Inwestor:	Gmina Kamieniec Ząbkowicki, ul. Ząbkowicka 26 57-230 Kamieniec Ząbkowicki
Stadium:	**AKTUALIZACJA**
Temat:	***Aktualizacja Dokumentacji określającej warunki zamknięcia i rekultywacji składowiska odpadów***
Branża :	Technologia
Nr działki:	*dz. nr 498/1 i 498/3 obręb 0012 Strąkowa, gmina Ząbkowice Śląskie*

AKTUALIZACJA

DOKUMENTACJI OKREŚLAJĄCEJ WARUNKI ZAMKNIĘCIA I REKULTYWACJI SKŁADOWISKA ODPADÓW

– dz. nr 498/1, 498/3 obręb Strąkowa, gmina Ząbkowice Śląskie, opracowanej przez Pracownie Badawczo – Projektową Sp. z o.o. Ekosystem, Zielona Góra wydanej we wrześniu 2007 r.

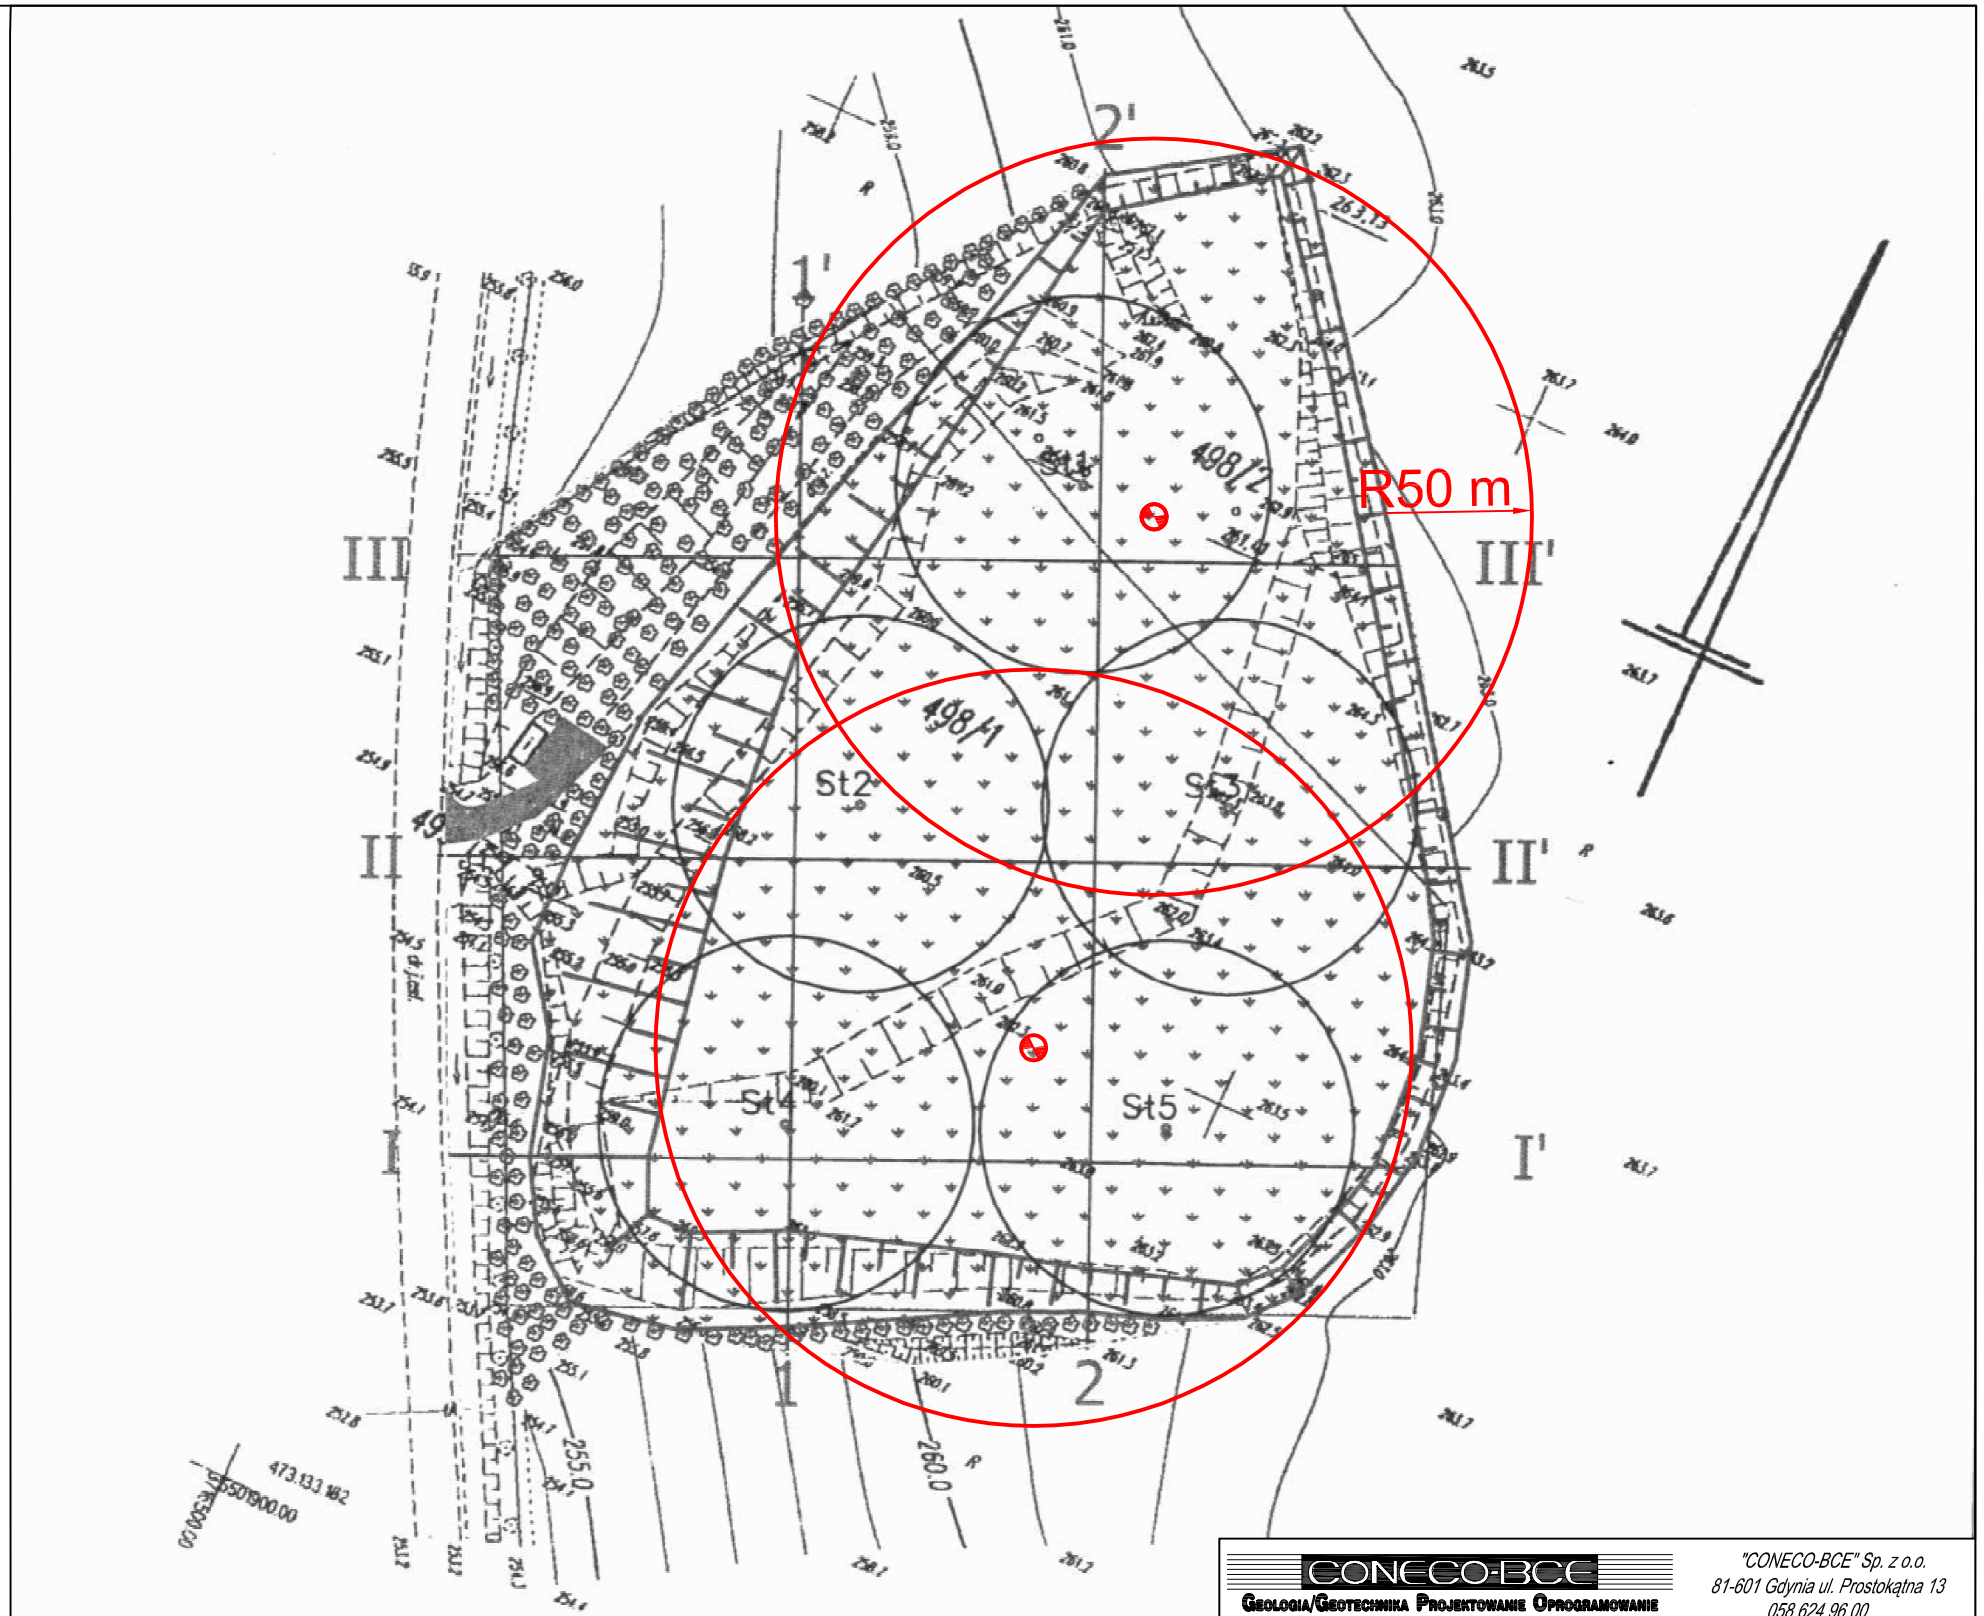
- *Zmiana dotyczy liczby projektowanych studni odgazowujących.*

W **pierwotnym projekcie** zaproponowano pięć studni odgazowujących, o zasięgu oddziaływania 20 m. Redukcja ilości studni związana jest z obniżeniem kosztów rekultywacji.

Według wytycznych „Zasady budowy składowisk odpadów" Instytutu Techniki Budowlanej, Warszawa 2009r., najczęściej przyjmuje się rozmieszczenie studni odgazowujących w odległości 30 m do 60 m maksymalnie. Zatem ze względu na zasięg oddziaływania projektowanych studni (50 m) na rekultywowanej kwaterze składowiska wystarczą dwie studnie o konstrukcji studni z projektu pierwotnego.

Odgazowanie bierne składowiska będą stanowiły dwie studnie odgazowujące o konstrukcji zgodnej z projektem pierwotnym. Zasięg oddziaływania projektowanych studni wynosi 50 m.

Rozmieszczenie studni przedstawiono na załączonym rysunku do aktualizacji [rys nr 1].
